ALCALDIA LOCAL DE SAN CRISTOBAL  
INSPECCIÓN DE POLICIA No. 4A

INFORME TECNICO

No. 019- CPS-013-2025

FECHA VISITA	07/ 04/ 2025	No. PRELIMINAR	20215430018903
OBJETO VISITA	OBRAS SIN LICENCIA	No. ACTUACIÓN ADMINIST.	2021544490101637E
IRECCION DEL INMUEBLE	CALLE 6 SUR # 3 A - 05		
NOMBRE DE LA PERSONA QUE ATIENDE		No. DE IDENTIFICACIÓN	C.C:
NOMBRE DEL PROPIETARIO DEL INMUEBLE	Nubia Esperanza Castillo Valderrama	No. DE IDENTIFICACIÓN	C.C:17073550

## REGISTRO FOTOGRAFICO FACHADA

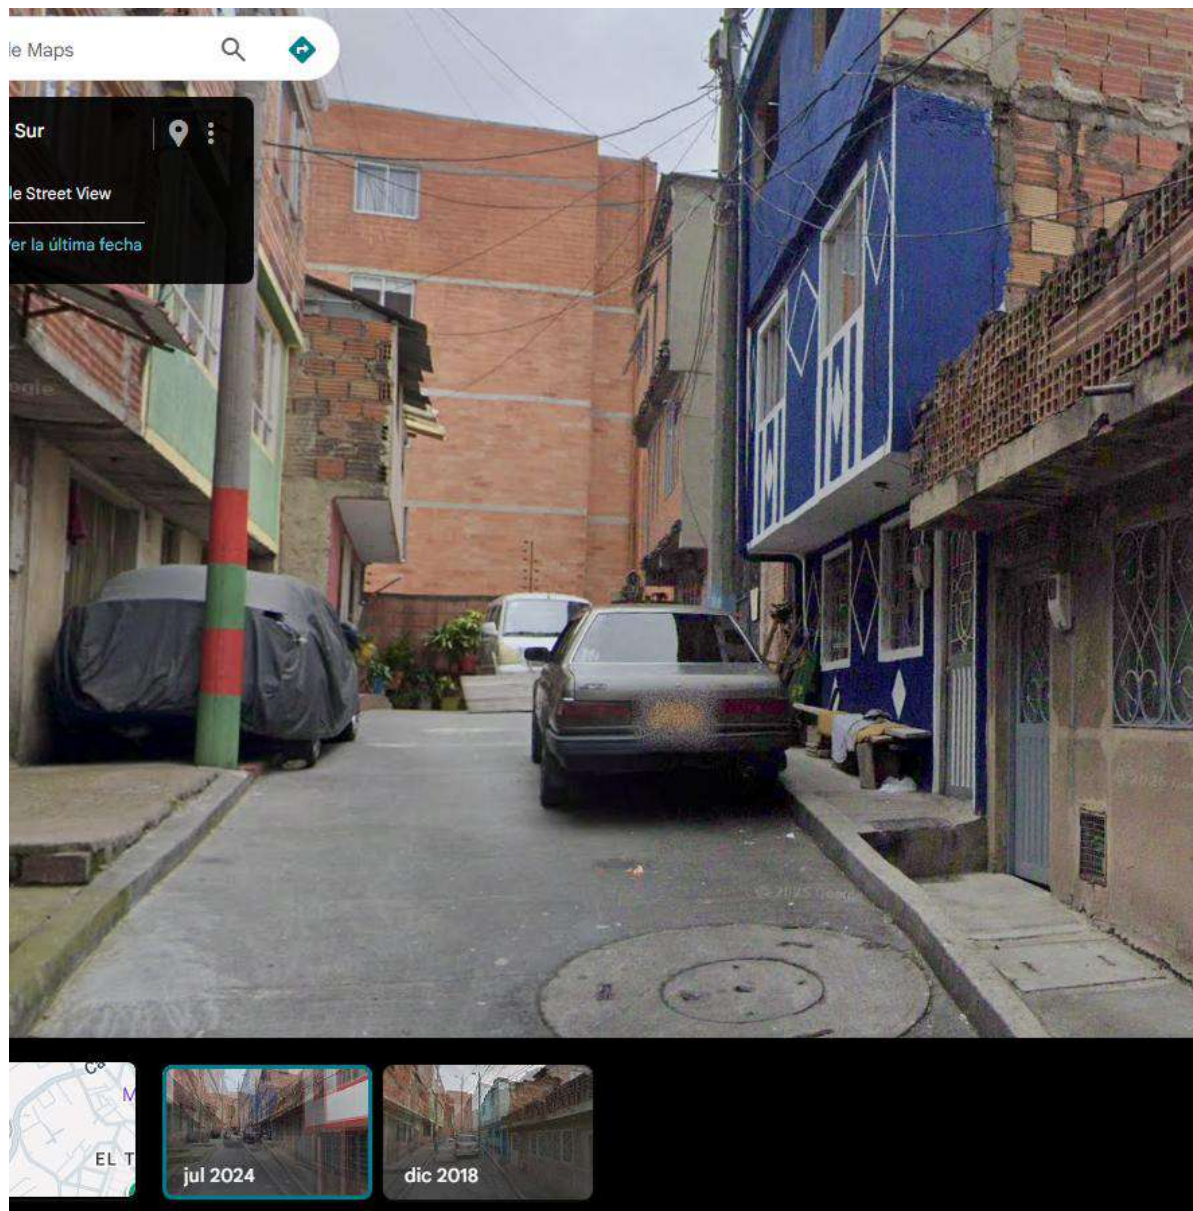
En la inspección realizada al predio ubicado en la Calle 6 Sur 3A 05, se observó que la edificación tiene tres niveles y está situada al final de una calle cerrada, en la esquina. La construcción parece ser relativamente nueva, con acabados en ladrillo expuesto y ventanería en aluminio plateado. Desde una perspectiva general, la propiedad parece estar dividida en varios apartamentos, lo que sugiere que se trata de una propiedad horizontal. En las puertas exteriores de los apartamentos se identificaron las numeraciones 101 y 102, lo que confirma la división de la edificación en diferentes unidades. Al revisar el sistema de contadores de agua, se observaron hasta seis medidores diferentes, lo que indicaría que la edificación tiene seis unidades habitacionales. Sin embargo, aunque los apartamentos podrían ser de aproximadamente 30 metros cuadrados, al considerar los puntos fijos y los aislamientos posteriores, se estima que el tamaño real de los apartamentos es inferior a 25 metros cuadrados, lo cual no cumpliría con la normativa vigente en cuanto a la superficie mínima permitida para este tipo de construcciones.

Un aspecto importante que se observó durante la inspección fue la presencia de dos voladizos en el segundo piso del predio, lo cual representa una infracción a la normativa vigente. Según las regulaciones urbanísticas locales, solo se permite un voladizo de 60 centímetros en el primer piso. Sin embargo, el segundo voladizo excede esta medida, sobresaliendo en el espacio público y violando las restricciones de edificación que regulan el uso del espacio público en áreas residenciales. Este incumplimiento es relevante, ya que no solo afecta la estética del entorno urbano, sino que también puede generar problemas relacionados con la ocupación ilegal del espacio público, lo que va en contra de las políticas de planificación urbana. Es fundamental que se tomen medidas correctivas en este sentido, ya sea eliminando el voladizo o realizando las modificaciones necesarias para cumplir con las normativas.

Voladizos y violación al espacio público: La presencia de dos voladizos en la edificación constituye una violación a las normativas urbanísticas, ya que solo se permite un voladizo en el primer piso y el segundo voladizo invade el espacio público, lo que requiere una corrección inmediata.
